改善箇所説明図

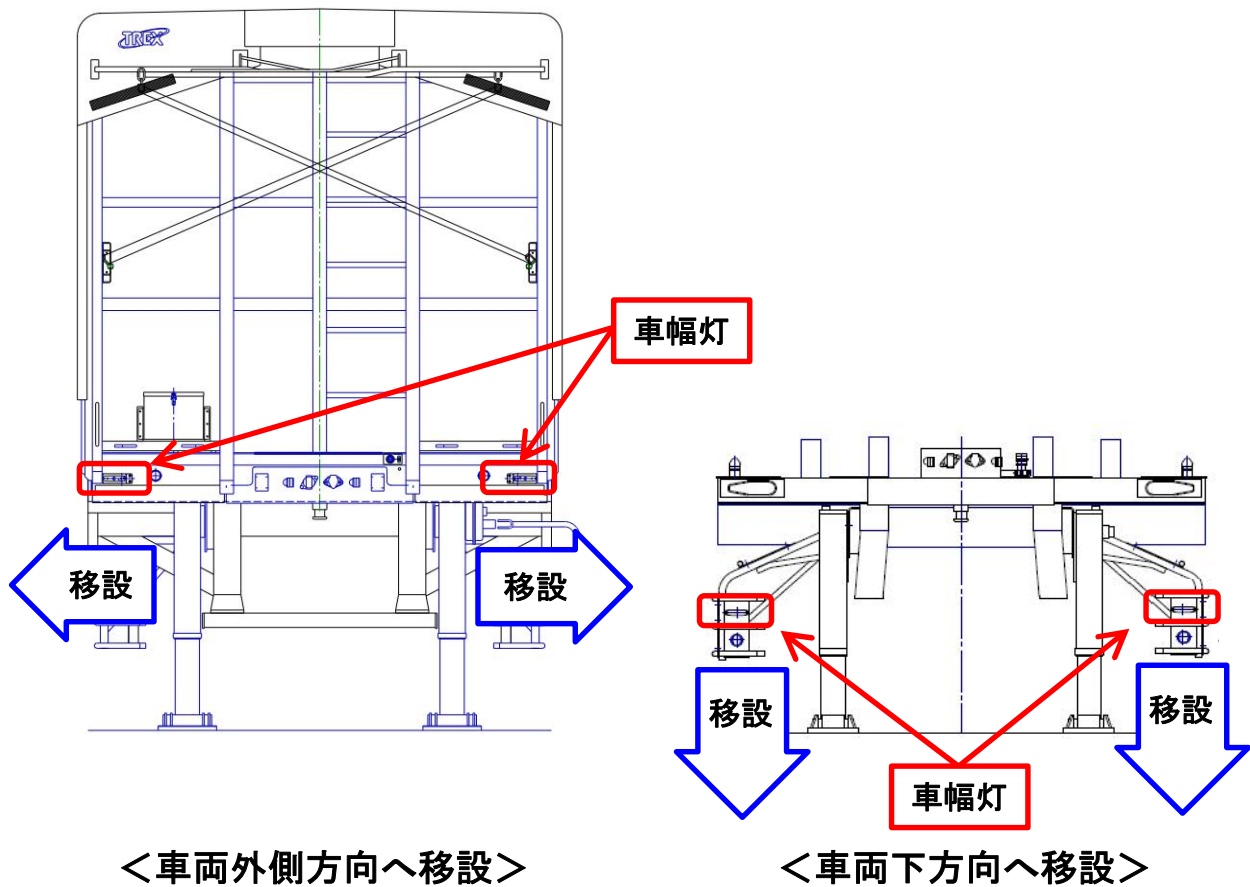
トレーラの車幅灯において、設計が不適切だったため、当該灯火の最外側からの距離が超過している、又は視認性が保安基準に適合しない。

全車両、車幅灯を適切な位置に移設する。また、一部の車両においては車幅灯取付ブラケットを対策品に交換し、適切な位置に移設する。
